VYSVĚTLENÍ A DOPLNĚNÍ ZADÁVACÍ DOKUMENTACE Č. 4

Název veřejné zakázky:	TR Blansko – rozš. R110kV, doplnění T103
Ev.č. ve Věstníku veř. zakázek	Veřejná zakázka navazuje na zavedený systém kvalifikace s názvem „Systém kvalifikace - Výměna vedení a rekonstrukce rozvodu“, ev. č. zakázky ve Věstníku veřejných zakázek: Z2020-008789
Druh zadávacího řízení:	Užší řízení dle ZZVZ
Druh veřejné zakázky podle předmětu	Stavební práce
Režim veřejné zakázky	Nadlimitní

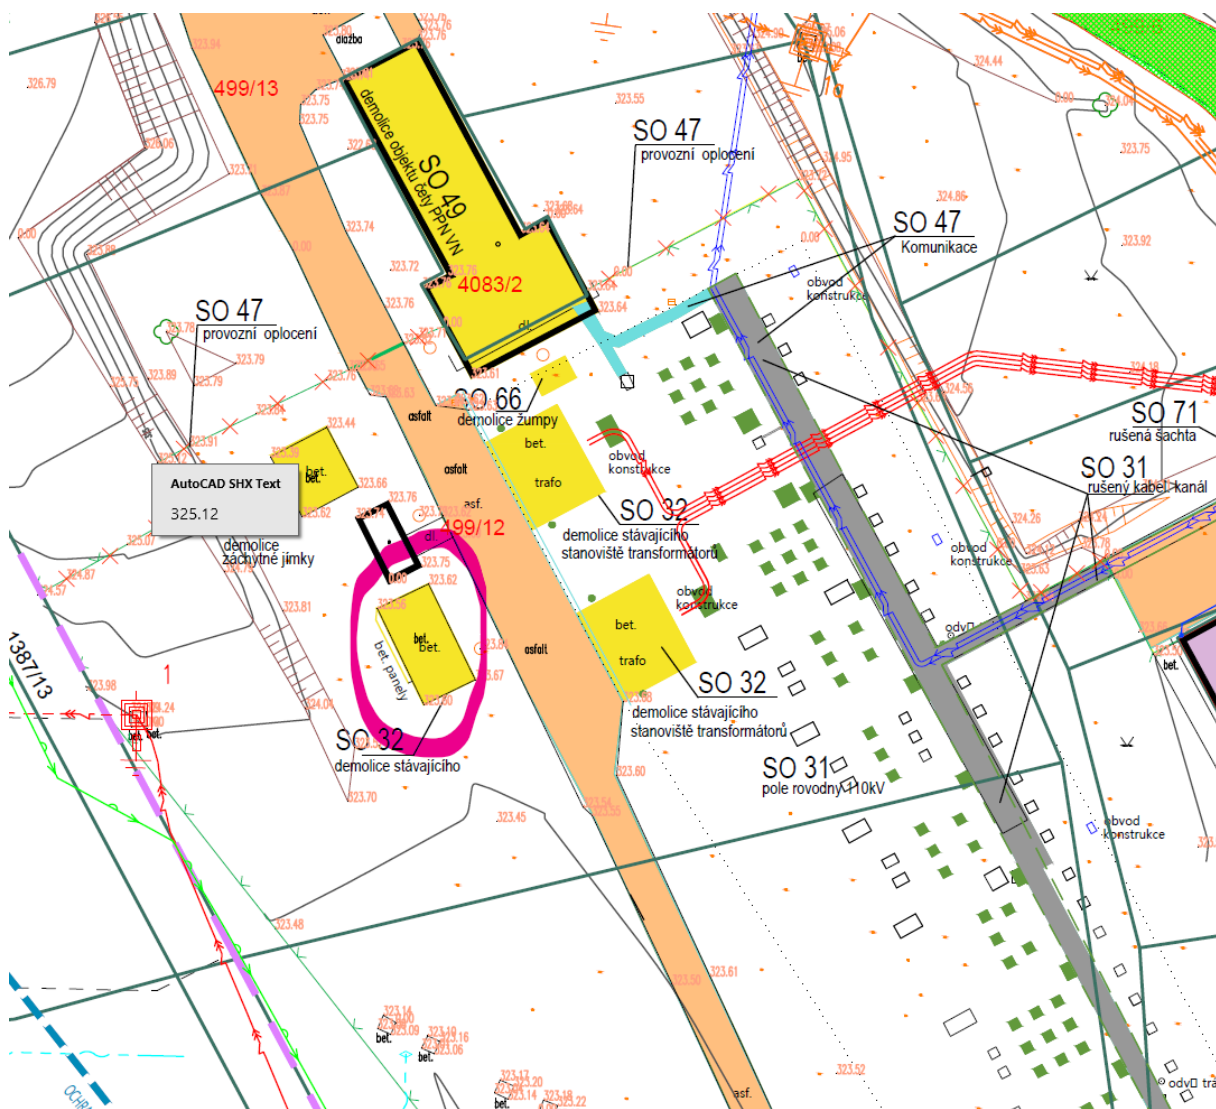
• SO 32 Trafostání						
Výkaz výměr, pol.č. 31	K	38638_R01	Práce spojené s vybudování m provizorní záchytné jímky, dle PD	kpl	1,000	0,00
P			Poznámka k položce: práce spojené s vybudováním provizorní stěny jímek ze dřevěných hranolů a pod. Vč. práce spojené s odstraněním provizorního stání T101: - demontáž folie a likvidace - demontáž provizorní stěny z dřev. hranolů Demolice ostatních konstrukcí jsou v jiných položkách.

V projektové dokumentaci jsme nenalezli žádné další informace než ve VV.

Dovolujeme si Vás požádat o přesnější informace k uvedené položce (situční zákres, rozměry-výměry, výpis prvků a materiálů, detailnější popis atd.).

Zadavatel uvádí, že tato položka zahrnuje úpravu stávajícího stanoviště tlumivek (viz přiložená foto a vyznačení v situaci), kdy bude po demontáži technologie využita jako dočasné stanoviště pro přesunuté trafo. Do jímky bude po ubourání stávající zdi (řeší dokumentace bouracích prací) položena ochranná fólie pro zabránění znečištění prostoru při případném úniku oleje z transformátoru. Tato fólie bude po okrajích jímky zatížena nebo upevněna (např. dřevěnými hranoly), aby nemohlo dojít k jejímu posunutí nebo odstranění. Samotný transformátor bude do jímky umístěn např. na dřevěné hranoly, po dokončení rekonstrukce pole transformátoru bude přemístěn zpět na nové trafostání a bude dokončena demolice stávajícího stanoviště tlumivek.

Tato položka tedy zahrnuje výše uvedené, je to uvažováno jako provizorní jímka. Zhotovitel může zvolit i jiné řešení dle svého uvážení, podstatné je zamezení znečištění prostoru pod trafem při příp. úniku oleje.
